Gemeinde Steinkirchen

1. Änderung des Bebauungsplans Nr. 13 „Einzelhandel nördlich der Kirche“

## **Abwägung der Stellungnahmen aus der Behördenbeteiligung (§ 4 Abs. 2 BauGB) und der öffentlichen Auslegung (§ 3 Abs. 2 BauGB)**

Stand: 13.09.2021

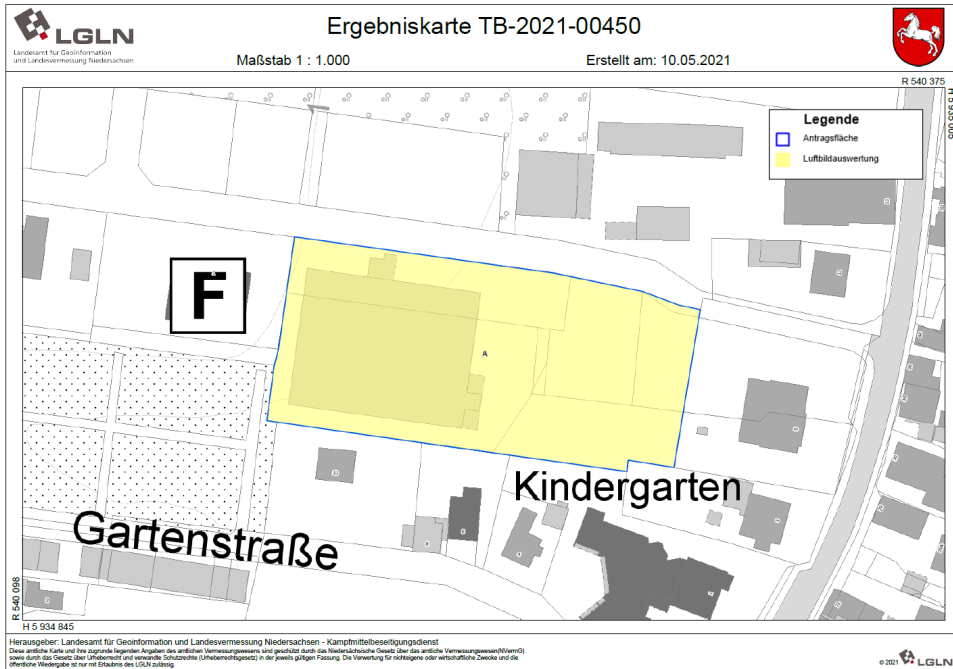
Für die Planfläche liegen dem Kampfmittelbeseitigungsdienst Niedersachsen die folgenden Erkenntnisse vor (siehe beigefügte Kartenunterlage):

Empfehlung: Luftbildauswertung

Fläche A

*Luftbilder:* Die derzeit vorliegenden Luftbilder wurden nicht vollständig ausgewertet.

*Luftbildauswertung:* Es wurde keine Luftbildauswertung durchgeführt.

*Sondierung:* Es wurde keine Sondierung durchgeführt.

*Räumung:* Die Fläche wurde nicht geräumt.

*Belastung:* Es besteht der allgemeine Verdacht auf Kampfmittel.

Kenntnisnahme.

Die Hinweise sind bereits in der Begründung enthalten. Im Rahmen des B-Plans sind keine weiteren Untersuchungen oder Auswertungen erforderlich.
